GEMEINSAME EXPERTENTAGUNG FÜR DIE DEM  
ÜBEREINKOMMEN ÜBER DIE INTERNATIONALE BEFÖRDERUNG  
VON GEFÄHRLICHEN GÜTERN AUF BINNENWASSERSTRASSEN  
BEIGEFÜGTE VERORDNUNG (ADN)  
(SICHERHEITSAUSSCHUSS)  
(22. Tagung, Genf, 21. bis 25. Januar 2013)  
Punkt 5 b) zur vorläufigen Tagesordnung)

VORSCHLÄGE FÜR ÄNDERUNGEN DER DEM ADN BEIGEFÜGTEN VERORDNUNG:  
Änderungen, die am 1. Januar 2015 in Kraft treten sollen

## **Bericht über die 2. Sitzung der Informellen Arbeitsgruppe „Explosionsschutz auf Binnentankschiffen“ am 13. Dezember in Braunschweig**

**Eingereicht von der Zentralkommission für die Rheinschifffahrt (ZKR)<sup>1</sup>**

### Schematische Darstellung der vorgeschlagenen Zoneneinteilung

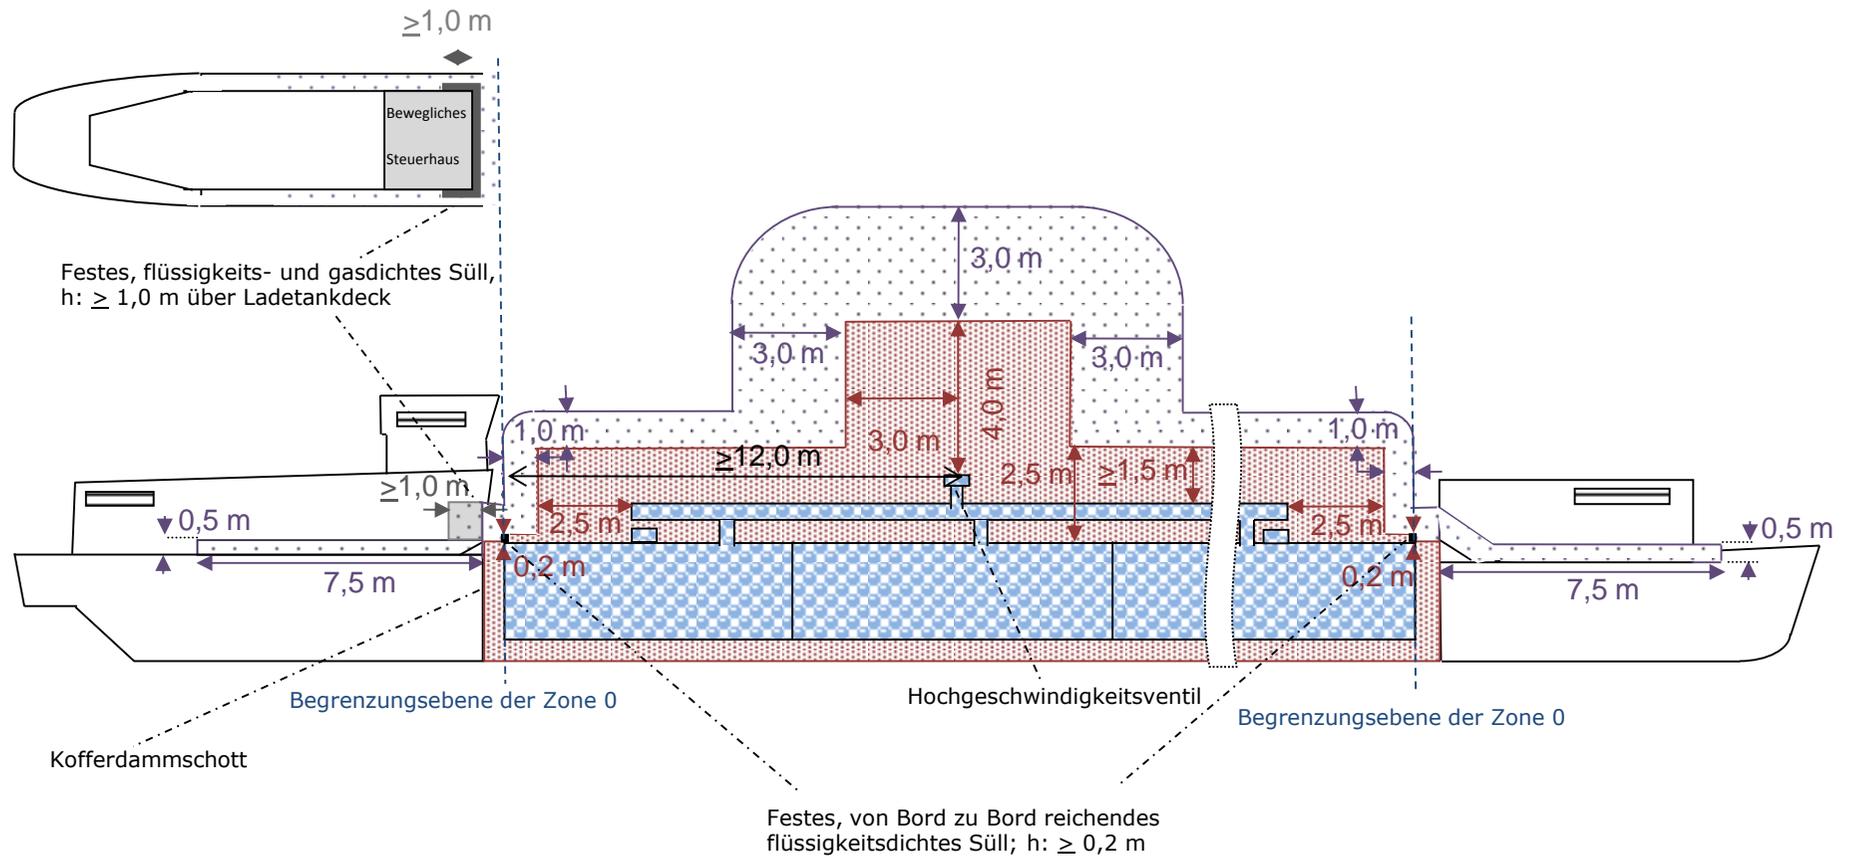
Dies erfolgte unter Berücksichtigung der auf der 21. Sitzung des ADN-Sicherheitsausschusses geführten Diskussionen und ist in der modifizierten Skizze und Beschreibung der Zonen wieder gegeben (Anhang 1). Die Änderungen sind im Textteil deutlich gemacht.

Dabei muss jede Öffnung aus Zone 0, außer dem Hochgeschwindigkeitsventil ~~und dem Landanschluss der Lade- und Löschleitung (Manifold), bis zu einer Höhe von 2,5 m~~ zylindrisch von mindestens 2,5 m Zone 1 umgeben sein.

Die Höhe der Zone 1 beträgt um und zwischen den Öffnungen aus Zone 0, 2,5 m über Deck, mindestens jedoch 1,5 m über den höchstgelegenen Rohrleitungen, die Ladung oder Ladungsdämpfe enthalten.

- Um Hochgeschwindigkeitsventile oder Sicherheitsventile einen zylindrischen Bereich mit einem Radius von 3 m bis zu einer Höhe von 4 m über der Austrittsöffnung des Hochgeschwindigkeitsventils oder Sicherheitsventils.
- Um Entlüftungsöffnungen aktiv belüfteter Betriebsräume im Bereich der Ladung einen Bereich in Form eines Kugelsegmentes mit Radius von 1,0 m.

- An Deck einen Bereich mit einer Ausdehnung von 1,0 m in der Höhe und in Längsrichtung anschließend an Zone 1 (siehe Skizze).
- Auf dem Achterdeck einen Bereich über die volle Breite des Schiffs, an das Ende des Bereichs der Ladung anschließend, mit einer Länge von 7,5 m. Zwischen der seitlichen Bordwand und dem die Steuerhausabsenkung begrenzenden Süll entspricht dieser Bereich in der Länge und in der Höhe den Abmessungen der seitlichen Flanke dieses Sülls. Die Höhe dieses Sülls muss mindestens 1m über Deck im Bereich der Ladung betragen. Ansonsten beträgt die Höhe 0,5 m.

- Auf dem Vordeck einen Bereich über die volle Breite des Schiffes, an das Ende des Bereichs der Ladung anschließend, mit einer Länge von 7,5 m. Die Höhe dieses Bereichs beträgt die Abgänge begleitend 1,0 m und ansonsten 0,5 m.

- Einen Bereich von 3 m Ausdehnung um die Zone 1 um Hochgeschwindigkeits-ventile oder Sicherheitsventile.
- Um Entlüftungsöffnungen aktiv belüfteter Betriebsräume im Bereich der Ladung einen Bereich in Form eines Kugelsegmentes mit Radius von 1,0 m anschließend an Zone 1.
